2014年7月16日 208、2008 サスペンション（ロアアーム取り付けボルト）の不具合

リコール届出番号	外-2061		
届出者の氏名又は名称	ブジョー・シトロエン・ジャポン株式会社 代表取締役 上野 国久 (製作国: フランス共和国) (製作者名: オートモビル・ブジョー) (問い合わせ先: 0120-840-240 ブジョーコール)		
不具合部位（部品名）	サスペンション（ロアアーム取り付けボルト）		
基準不適合状態にあると認める構造、装置又は性能の状況及びその原因	フロントサスペンションにおいて、ロアアーム取り付けボルトの強度が不足しているものがある。そのため、そのままの状態で使用を続けると、ボルトが破損して、異音が発生し、最悪の場合、ステアリング操作に支障をきたすおそれがある。		
改善措置の内容	全車両、ロアアーム取り付けボルトを良品と交換する。		
不具合件数	0件	事故の有無	なし
発見の動機	本国メーカーからの情報による。		
自動車使用者及び自動車分解整備事業者に周知させるための措置	使用者: 電話・ダイレクトメールにて通知する。 自動車分解整備事業者: 日整連発行の機関誌へ掲載する。 対策実施済車両: 対策済車両には、運転者席側ドア開口部のドアロックストライカ付近に外-2061のステッカーを貼付する。

改善箇所説明図

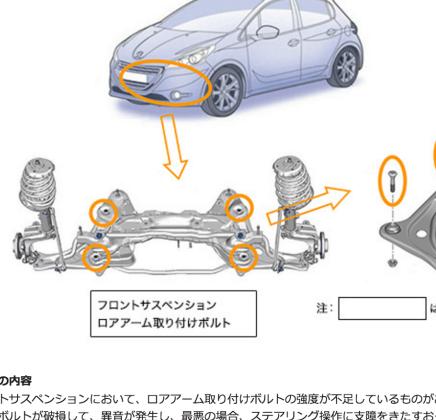
フロントサスペンションにおいて、ロアアーム取り付けボルトの強度が不足しているものがある。そのため、そのままの状態で使用を続けると、ボルトが破損して、異音が発生し、最悪の場合、ステアリング操作に支障をきたすおそれがある。

全車両、ロアアーム取り付けボルトを良品と交換する。
